COMUNE DI GENOVA

DETERMINAZIONE DIRIGENZIALE

OGGETTO: PIANO NAZIONALE DI RIPRESA E RESILIENZA (PNRR) – MISSIONE 5 - COMPONENTE 2 - INVESTIMENTO 2.2 – PIANO URBANO INTEGRATO “PALAZZO EX MAGAZZINI DEL SALE, VIA SAMPIERDARENA: COMPLETAMENTO DEL RECUPERO DI EDIFICIO POLIFUNZIONALE E SPAZI CIRCOSTANTI” PUI SAMPIERDARENA. – ID INTERVENTO: GE_08 APPROVAZIONE DEL PROGETTO ESECUTIVO

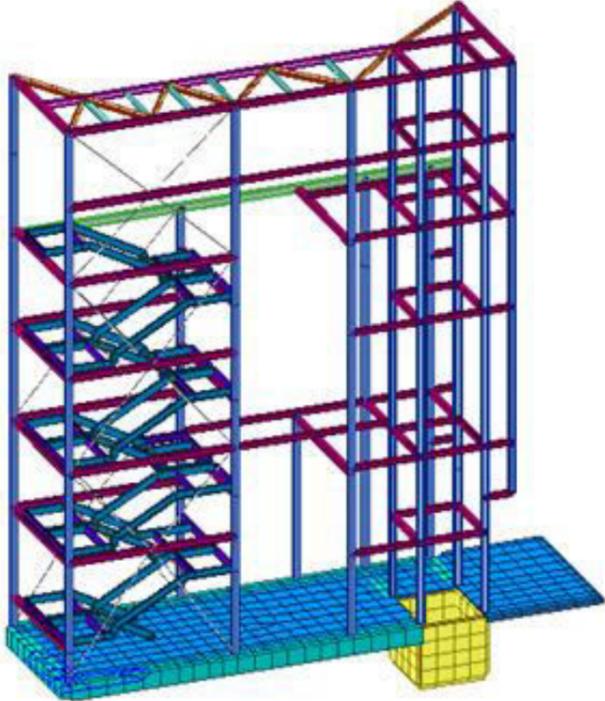
<p>Si chiede quali spazi saranno adibiti ad attività didattiche (classe d'uso III) e se per laboratori e atelier si intendono attività artigianali.</p> <p><i>Al paragrafo "9 // DESCRIZIONE DELL'IMMOBILE" è assertedo che: "Attualmente l'immobile è utilizzato come segue: • la porzione ovest è utilizzata dal centro sociale Emiliano Zapata • la porzione est è utilizzata in parte come palestra e in parte come locali della bocciofila."</i></p> <p>Poiché dai paragrafi sopra citati si desume che a seguito dell'intervento l'edificio pubblico subirà (in parte o totalmente) un cambio di destinazione d'uso, con variazione della classe d'uso da II a III scolastica, si chiede se sono state effettuate le dovute necessarie verifiche strutturali al fine di garantire le prestazioni strutturali minime richieste alle strutture esistenti da adibire a destinazione d'uso corrispondente a classe d'uso III scolastica.</p> <p><i>Al paragrafo "10.2 // Opere strutturali" è assertedo che: "il progetto strutturale è ascrivibile alla categoria degli interventi locali, non ricadendo nelle condizioni stabilite per gli interventi di adeguamento e non essendo prevista una variazione dei carichi gravitazionali in fondazione superiore al 10%."</i></p> <p>In relazione al citato cambio destinazione d'uso, con variazione della classe d'uso da II a III scolastica, la norma vigente impone l'adeguamento sismico (con $\zeta E \geq 0,80$), se la costruzione già non soddisfa le norme vigenti. Si chiede spiegazione.</p> <p><i>Al paragrafo "10.2.4 Tipologia strutturale e classe d'uso previste" è assertedo che: "Per tutte le strutture la classe d'uso prevista è la IV: "Costruzioni con funzioni pubbliche o strategiche importanti..."</i></p> <p>L'assunzione di tale classi d'uso impone l'adeguamento sismico, se la costruzione già non soddisfa le norme vigenti. Si chiede spiegazione.</p> <p>Ulteriore Valutazione del 30.08.2024 I progettisti hanno provveduto ad aggiornare il documento secondo quanto segnalato. Il rilievo è superato.</p>

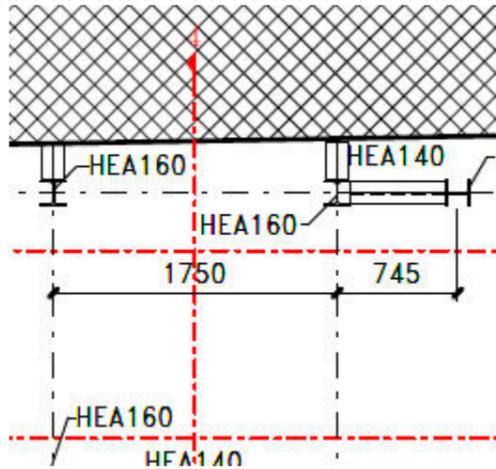
LC1	LC2	LC3	\bar{x}																																		
resistenza a compressione	f = 2.6	3.2	2.8	2.53	[MPa]																																	
modulo elastico	E = 1740	1740	2693	3170	[MPa]																																	
resistenza a compressione	f = 2.80	[MPa]																																				
resistenza a taglio	$t_0 = 0.059$	[MPa]																																				
modulo elastico	E = 2693	[MPa]																																				
modulo di Taglio	G = 898	[MPa]																																				
peso specifico	w = 21	[kN/m ³]																																				
<p>MI03.12.</p>	<p>A.2, A.6</p>	<p>[NC] Completezza della Progettazione <i>D.lgs 50/2016 e DPR 207/2010 per le parti ancora in vigore</i> Paragrafo: 5.1 // TIPOLOGIA DI INTERVENTO COMPLESSIVA E' asserito che "In relazione agli obiettivi del progetto architettonico e strutturale, alla filosofia di intervento e alla tipologia dei fabbricati, allo stato attuale il progetto strutturale è ascrivibile alla categoria degli INTERVENTI LOCALI, non ricadendo nelle condizioni stabilite per gli interventi di adeguamento e non essendo prevista una variazione dei carichi gravitazionali in fondazione superiore al 10% (si veda capitolo 8.5) o una variazione significativa di rigidità, che risulta essere contenuta entro il 15% in entrambe le direzioni principali (si veda capitolo 8.4 dell'allegato D)."</p>	<p>Refuso. Il corpo scale nella versione rivisitata a seguito del rinvenimento della vasca interrata è riscontrato all'edificio esistente.</p> <p>Ulteriore Trattamento del 23.08.2024 Si faccia riferimento al MI03.2. per quanto ancora permene</p>	<p>Per quanto concerne il nuovo vano scala i Progettisti hanno chiarito l'impostazione progettuale. In relazione al punto MI0.3.2. il rilievo permene.</p> <p>Ulteriore Valutazione del 30.08.2024 I progettisti hanno provveduto ad aggiornare il documento secondo quanto segnalato. Il rilievo è superato.</p>	<p>A</p> <p>C</p>

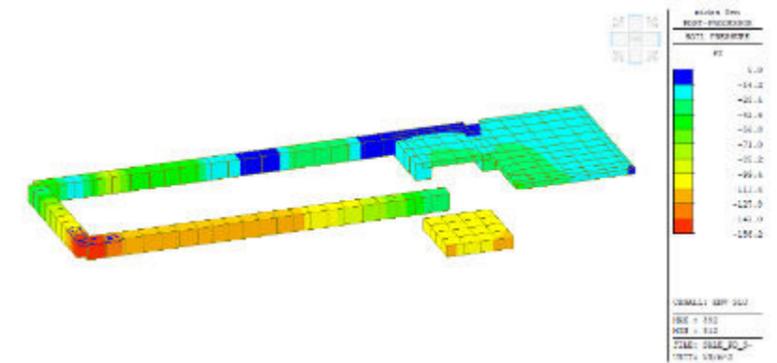
<p><u>Platee e solette sp.150(mm)</u></p>  <p>Si chiede spiegazione in merito al ruolo della piastra inferiore di spessore 15cm; non risultano riportate verifiche della stessa.</p>		<p><u>Platea fossa scensore sp.300(mm)</u></p> 	
<p>MI03.21.</p>	<p>A.2, A.6</p>	<p>[NC] Completezza della Progettazione <i>D.lgs 50/2016 e DPR 207/2010 per le parti ancora in vigore</i> Paragrafo: ALLEGATO C - 10.2.1 FONDAZIONE Non risultano riportate le verifiche geotecniche. Si chiede di integrare.</p>	<p>Integrate verifiche.</p> <p><u>Ulteriore Trattamento del 23.08.2024</u> Si faccia riferimento al MI03.14.</p>	<p>I progettisti hanno provveduto ad aggiornare il documento (Allegato C - 10.3 // VERIFICHE GEOTECNICHE) secondo quanto segnalato. Si segnala tuttavia che non è stata analizzata la futura sussistenza di porzioni di fondazioni agenti sulla volta esistente e porzioni di fondazioni agenti direttamente sul terreno, per effetto dei possibili diversi cedimenti e conseguenti potenziali fessurazioni tra le parti. Il rilievo permane.</p> <p><u>Ulteriore Valutazione del 30.08.2024</u> Il trattamento fornito dal progettista "Si faccia riferimento al MI03.14" non chiarisce quanto segnalato. Non risulta analizzata la sussistenza di porzioni di fondazioni agenti sulla volta esistente (platea spessore 15 cm) e porzioni di fondazioni agenti direttamente sul terreno (cordoli di fondazione sul perimetro della vasca interrata esistente), in relazione ai possibili cedimenti e conseguenti potenziali fessurazioni tra cordoli di fondazione e platea. L'immagine di seguito allegata non indica la vasca interrata esistente sotto alla platea.</p>  <p style="text-align: center;">Modello di calcolo</p> <p>Inoltre, la relazione di calcolo riporta le pressioni sui cordoli di fondazione e non riporta le pressioni della platea sulla volta della vasca interrata esistente.</p>	<p>A C</p>

<p>Ulteriore Trattamento del 06.09.2024 Nella GNV_E_STR_001_02 - RELAZIONE TECNICA E SPECIALISTICA DELLE OPERE STRUTTURALI, Cap. 8.3.1 Cisterna Interrata, sono verificati sia i carichi sulla volta che sulle spalle della stessa (pagg. 742 – 745).</p>	<p>Il rilievo permene. Ulteriore Valutazione del 09.09.2024 I progettisti hanno provveduto a integrare il documento secondo quanto segnalato. Il rilievo è superato.</p>	C
MI03.22.	A.2, A.6 C.4, D.5	<p>[NC] Completezza della Progettazione D.lgs 50/2016 e DPR 207/2010 per le parti ancora in vigore Paragrafo: ALLEGATO C - 10.2.2 GIUNTI Le verifiche di sicurezza risultano riportate per n.04 nodi della struttura di acciaio e non per tutti i nodi caratteristici della struttura.</p>	Integrate verifiche.	I progettisti hanno provveduto a integrare il documento secondo quanto segnalato. Il rilievo è superato.	C
MI03.23.	A.2, A.6	<p>[NC] Completezza della Progettazione D.lgs 50/2016 e DPR 207/2010 per le parti ancora in vigore Paragrafo: ALLEGATO D VERIFICA DI SICUREZZA DELLE MURATURE PORTANTI - 3 // DESCRIZIONE GENERALE DELL'OPERA STRUTTURALE E CRITERI GENERALI DI PROGETTAZIONE, ANALISI E VERIFICA Nella frase di seguito riportata è stato rilevato refuso da correggere "Ai fini della verifica della sicurezza dell'immobile sono state eseguite un'analisi statica delle murature portanti del manufatto un'analisi statica e una cinematica." Inoltre, si chiede spiegazione dell'asserzione che "Si eseguono le analisi e verifiche delle opere in accordo a quanto prescritto nelle vigenti Norme Tecniche delle Costruzioni (NTC2018), applicando il metodo semiprobabilistico agli Stati Limite, valutando le condizioni più gravose per le diverse configurazioni costruttive e combinazioni di carico. La modellazione è eseguita modellando le pareti come macro-elementi, rappresentativi di maschi e fasce di piano. Sono state eseguite: Analisi statica, Analisi cinematica lineare. Per quanto concerne l'analisi della struttura si faccia riferimento alla relazione generale, che ingloba anche le considerazioni sul livello di conoscenza e il fattore di confidenza."</p>	<p>Refuso Corretto. Trattandosi di intervento locale, non vengono riportate le verifiche allo stato di fatto in quanto non necessarie. <u>Peraltro l'intervento del 2021 ha riguardato la verifica dell'intero fabbricato che è risultato sismicamente adeguato.</u></p> <p>Ulteriore Trattamento del 23.08.2024 Si faccia riferimento al MI03.2.</p>	<p>Dalla documentazione di progetto si desume che l'intervento non comporterà incrementi rilevanti di massa e che l'ampliamento in progetto (corrispondente a nuovo vano scala-ascensore), sempre in termini di masse aggiunte, sarà contenuto. Si avrà però un cambio di destinazione d'uso, con variazione della classe d'uso da II a III scolastica, per cui la norma vigente impone l'adeguamento sismico (con $\zeta \geq 0,80$), se la costruzione già non soddisfa le norme vigenti; in merito vedasi MI0.3.2. A causa del cambio d'uso sopra citato s'impone analisi globale (statica e sismica), secondo progetto, da confrontarsi con l'analisi redatta nell'anno 2021. La Relazione non fornisce informazioni in merito a come sia stato valutato l'effetto prodotto sulle strutture esistenti dalle azioni trasmesse dal nuovo vano scala-ascensore. Il rilievo permene.</p> <p>Ulteriore Valutazione del 30.08.2024 I progettisti hanno provveduto a integrare il documento secondo quanto segnalato. Il rilievo è superato.</p>	A C

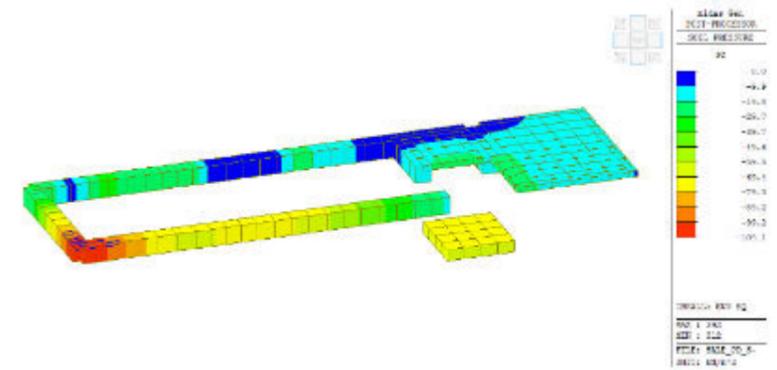
Non risultano riportate le analisi pushover e le correlate verifiche in condizioni sismiche della costruzione nello stato di fatto e secondo progetto d'intervento; non risultano riportate le verifiche in condizioni statiche della costruzione nello stato di fatto (necessarie al fine di poter effettuare la comparazione richiesta dalla norma tra stato di fatto e quanto in progetto).			
MI03.24.	A.2, A.6	[NC] Completezza della Progettazione D.lgs 50/2016 e DPR 207/2010 per le parti ancora in vigore Paragrafo: ALLEGATO D - 8.3.5 CERCHIATURE Non risulta riportata dove devono essere realizzate le cerchiature. Non risultano riportate le verifiche delle cerchiature (risulta riportata solo la verifica di architrave).	Strutture già oggetto di approvazione in esecutivo stralcio 1. Inserita pianta con identificate le cerchiature.	I progettisti hanno provveduto a integrare il documento secondo quanto segnalato. Il rilievo è superato .	C

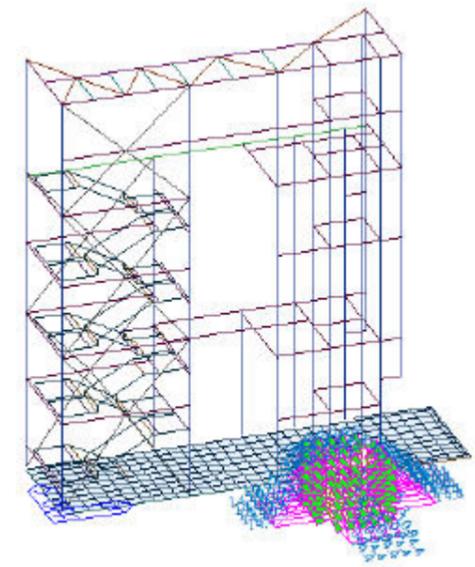
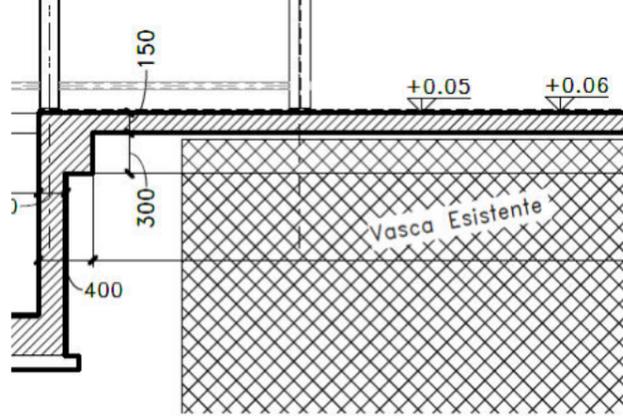
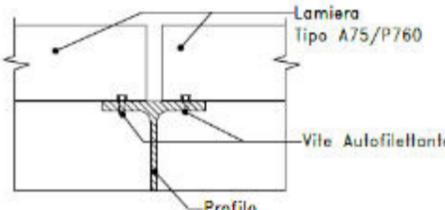
La relazione di calcolo, al paragrafo 8.5.2 richiamato dal progettista nel trattamento, riporta dei diagrammi non leggibili e non identificati
